## 改善箇所説明図

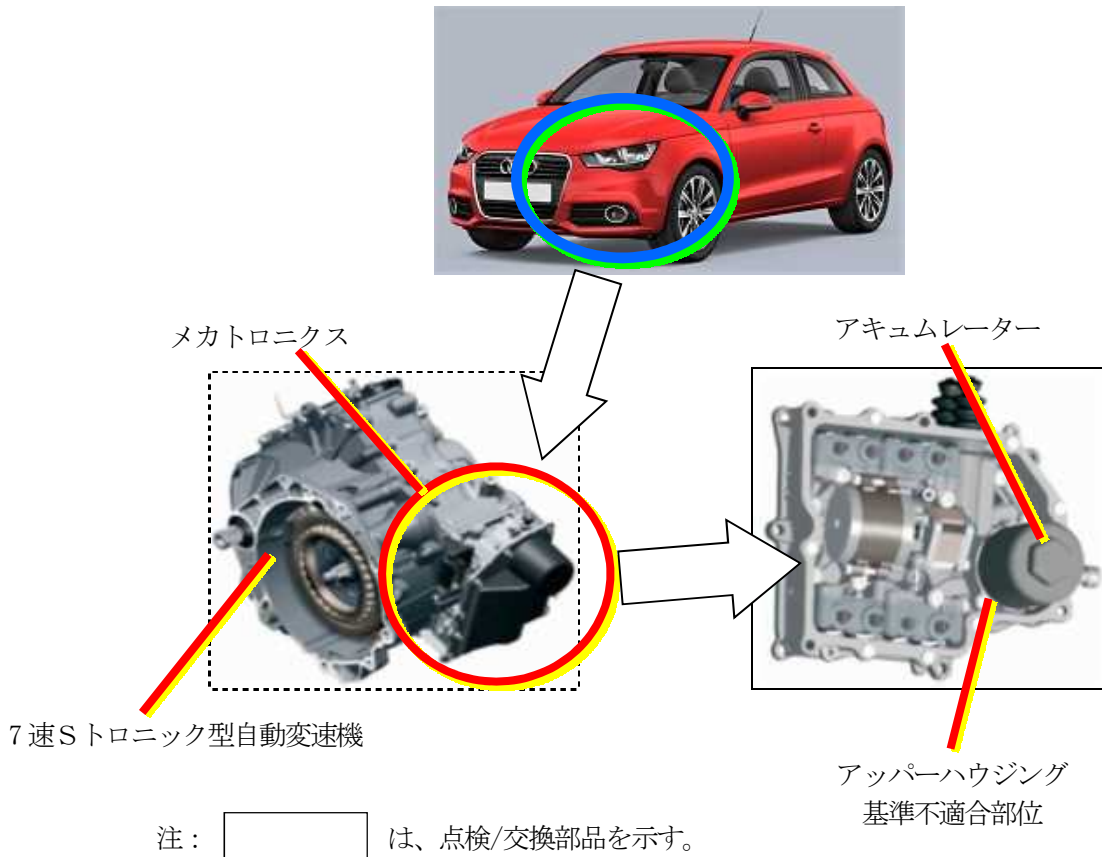
7速Sトロニック型自動変速機のメカトロニクスにおいて、アッパーハウジングのねじ切り加工が不適切なため、耐久性が不足しているものがある。そのため、アキュムレーターの継続的な油圧変化による疲労の蓄積により、アッパーハウジングに亀裂が発生し、油圧が低下して、最悪の場合、駆動力が伝達されず走行できなくなるおそれがある。

全車両、メカトロニクス内のアッパーハウジング製造識別マークを確認し、該当する場合はアッパーハウジングを対策品に交換する。

識別：車両識別プレートの上側に、緑色で直径5mm程度のマークを塗布する。
